Le problème des abattoirs de Genève.

Extrait du rapport du jury relatif au concours pour les Abattoirs de Genève.

CONCOURS POUR LES ABATTOIRS
DE GENÈVE

Projet « Cote 417 », classé
au 5^e rang.
Echelle 1 : 800.

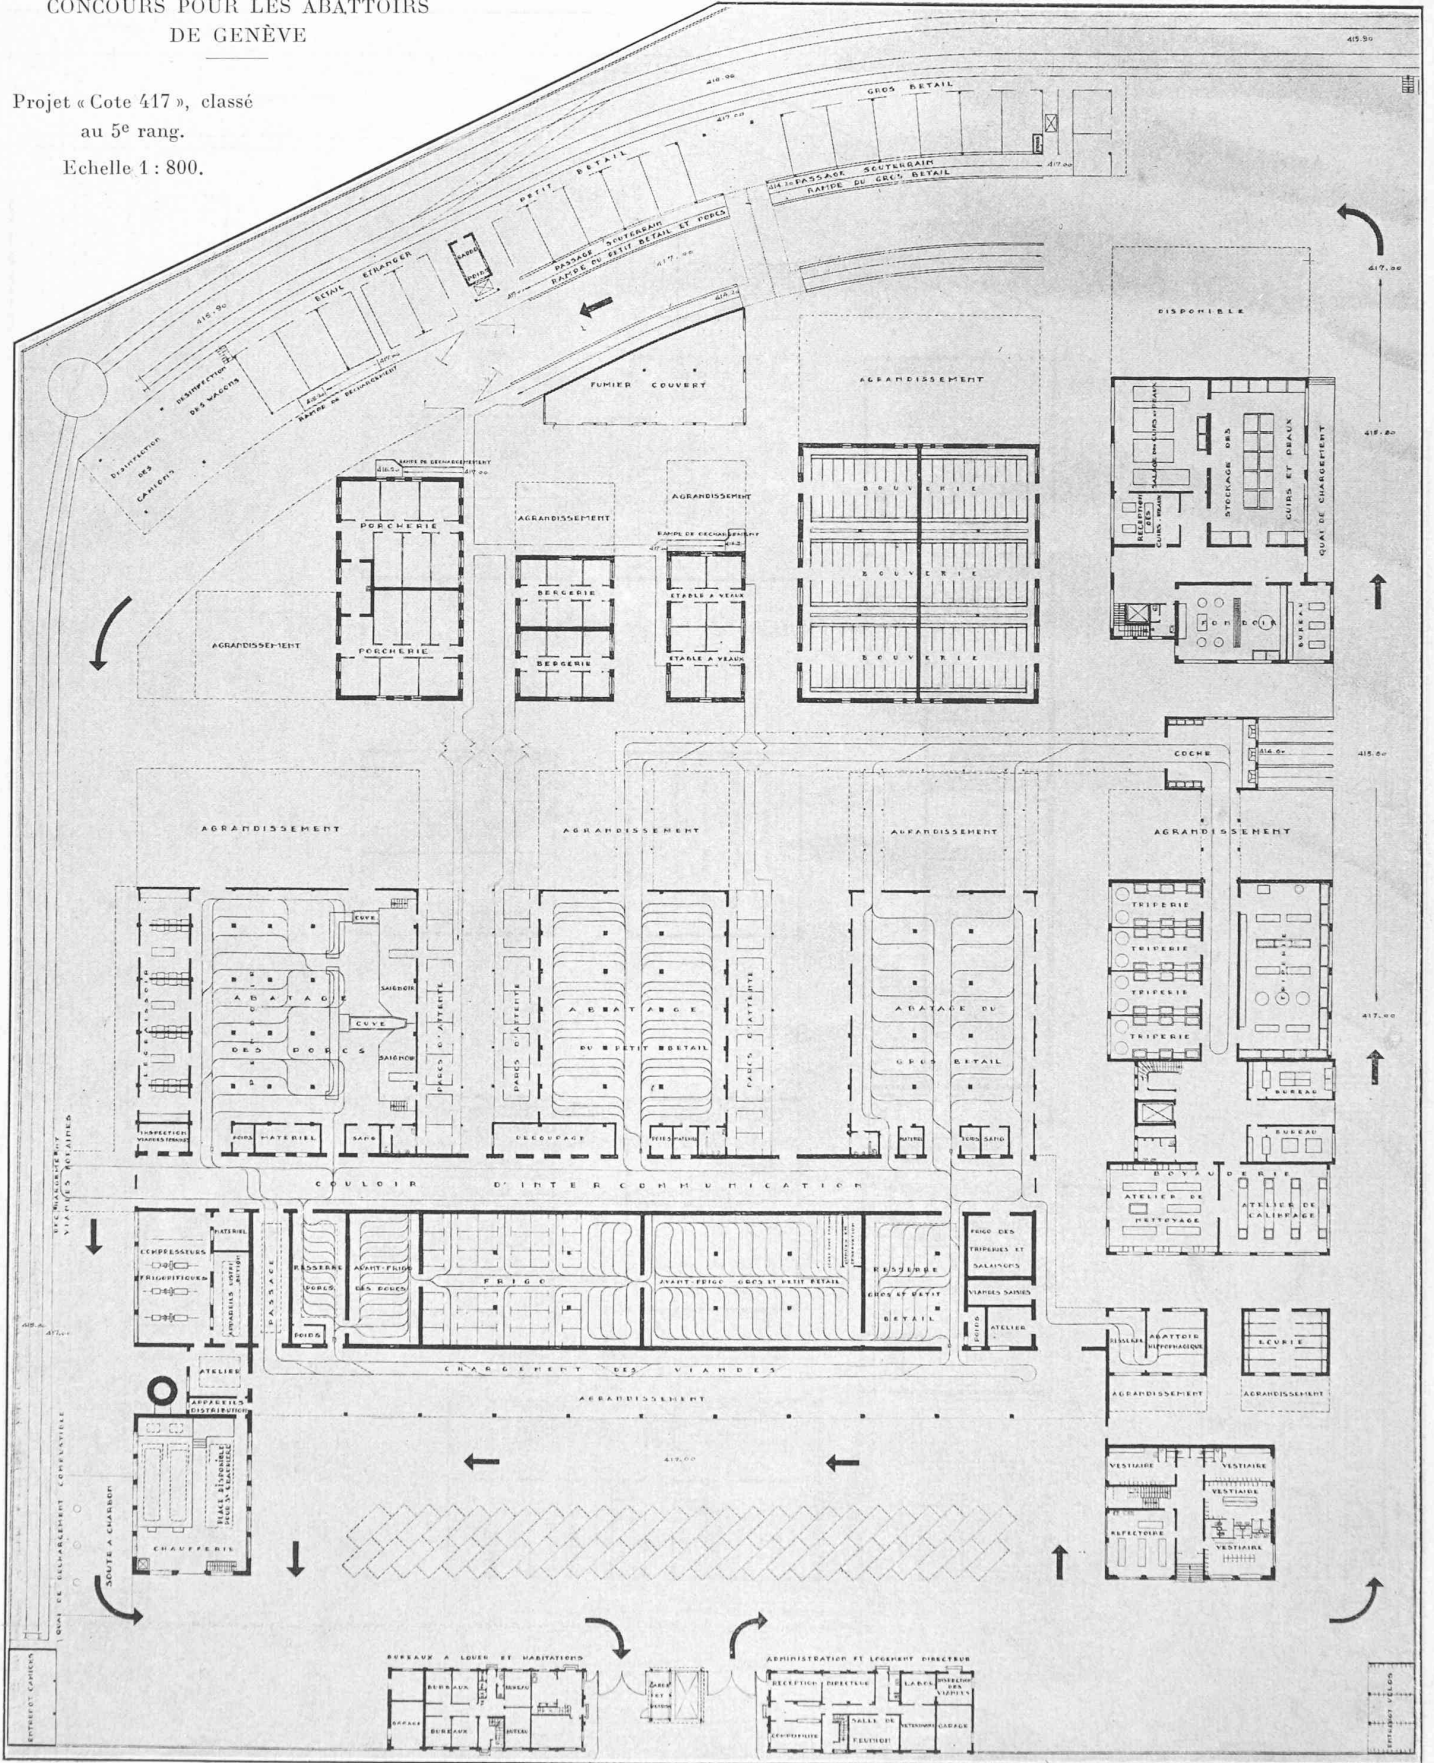
N° 7. *Cote 417*. L'auteur a donné des solutions convenables à certaines questions difficiles et importantes. Un souterrain simple évite le croisement des camions et du bétail allant du quai aux étables. (Reproduction, page 48.)

Le parc à voitures se trouverait entièrement sur le parcours propre si l'entrée principale, par un souci de recherche monumentale, n'avait pas été prévue dans l'axe. L'accès par camions à la halle d'abatage des veaux n'est pas prévu. Le groupement des principaux services est bien résolu. Cependant les agrandissements, tels qu'ils sont proposés, entraînent pour l'instant entre les étables et les halles d'abatage des distances excessives. L'agrandissement du frigo et avant-frigo est inadmissible sous la forme prévue. L'aération en général est bonne. Le cube total est excessif, ce qui semble imputable à la hauteur exagérée d'un grand nombre de locaux. La rampe pour les porcs a une pente beaucoup trop rapide à la descente.

Plan général des nouveaux abattoirs de Bâle, en construction. — Echelle 1 : 1300.

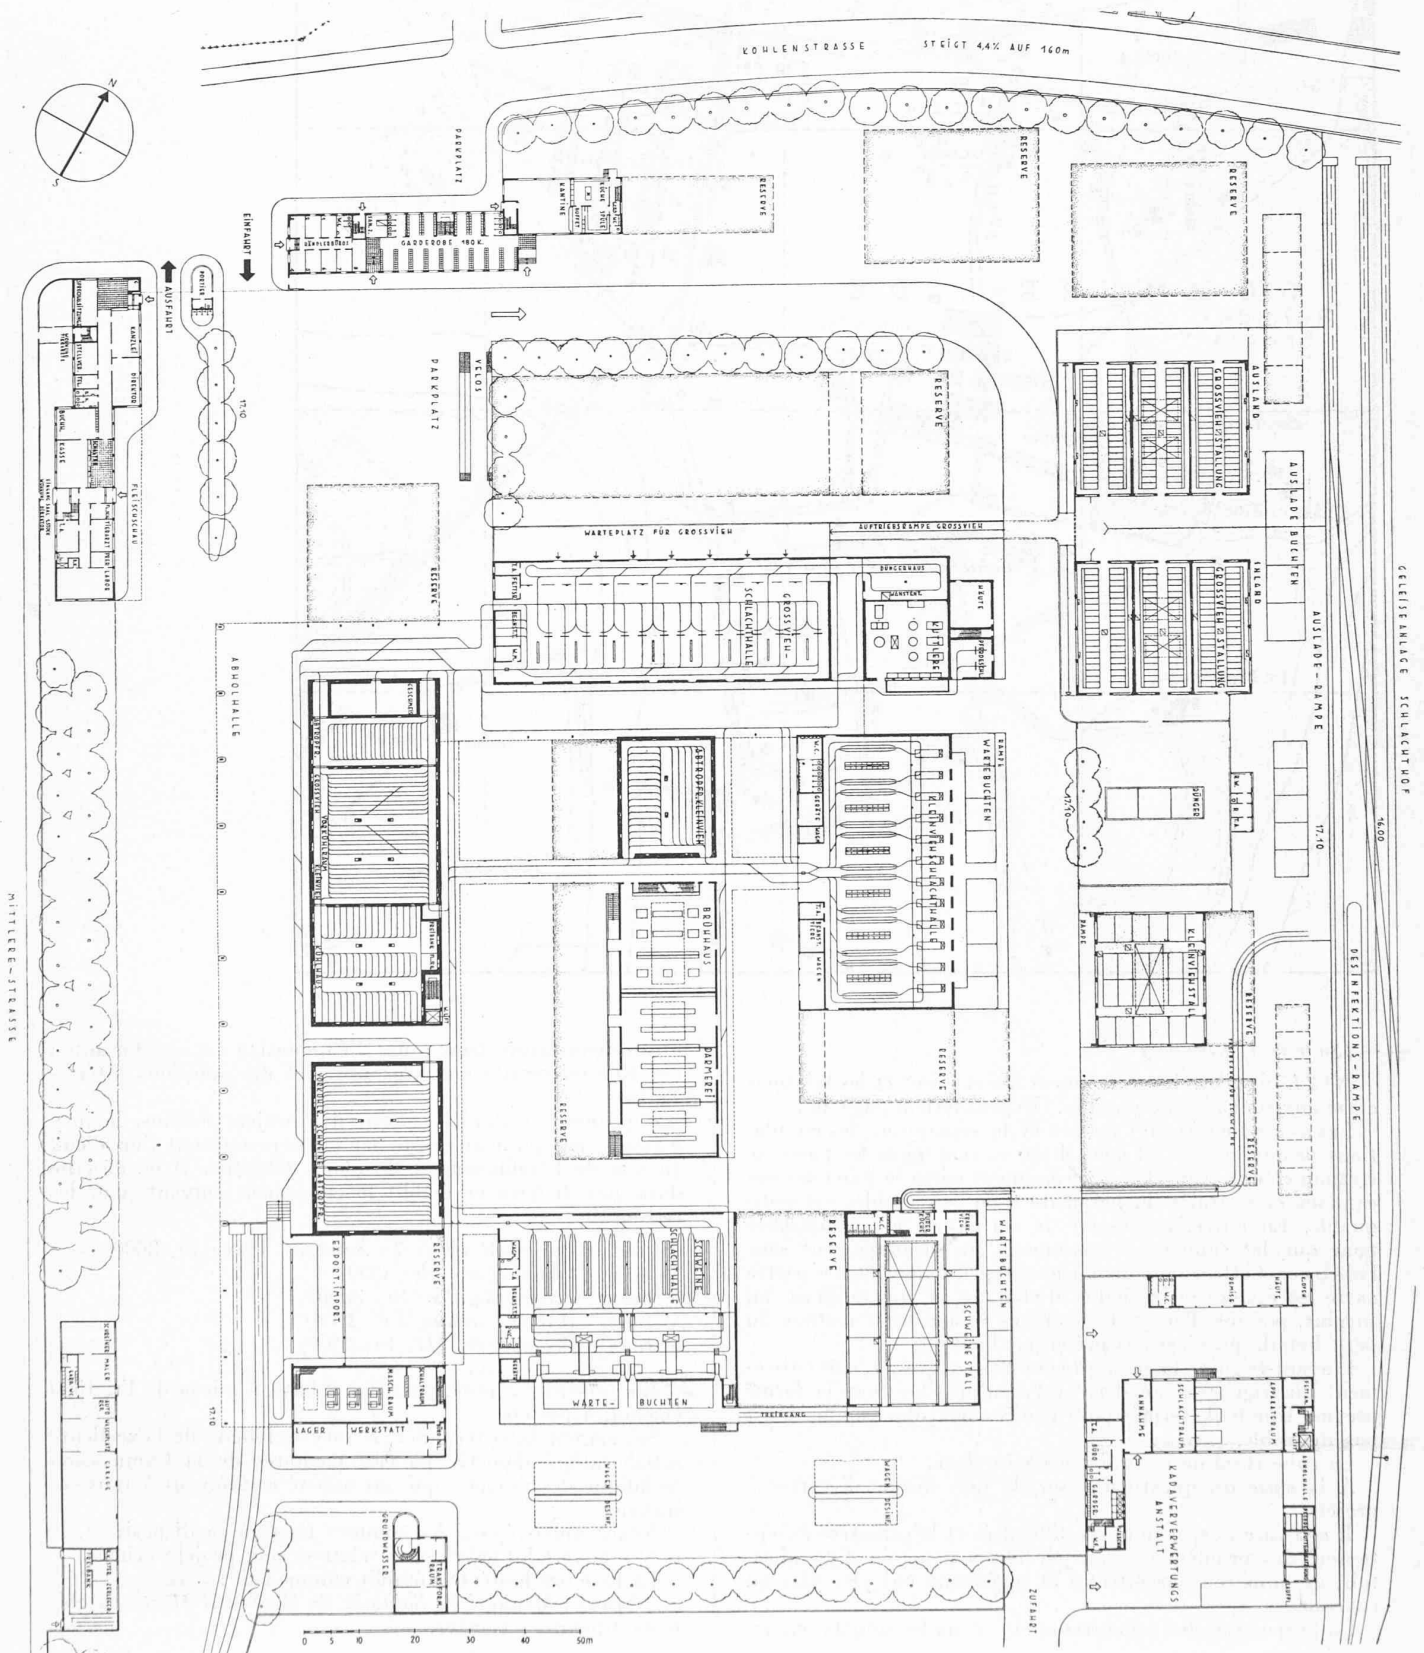
Lors de l'examen du projet N° 29 (Voile mince) M. Kehlstadt fait remarquer au jury que certaines parties de ce projet sont une copie évidente de son projet d'un abattoir à Bâle, projet non encore réalisé. Le jury décide de demander à MM. Kehlstadt et Dr Unger un rapport écrit à ce sujet, rapport qui sera lu lorsque ce projet sera discuté au tour suivant¹. Le jury prendra alors la décision qui lui paraîtra convenir.

¹ Effectivement ce projet reproduit trait pour trait un certain nombre de dispositions adoptées par M. Kehlstadt pour l'exécution des abattoirs de Bâle, sans cependant que l'auteur du projet ait su en faire une adaptation appropriée. (Voir la brochure « Ratschlag betr. Neubau eines Schlachthofes und einer Wasenmeisterei im Wasenboden »). Nous reproduisons le plan d'ensemble de ce projet (page 49). — Réd.
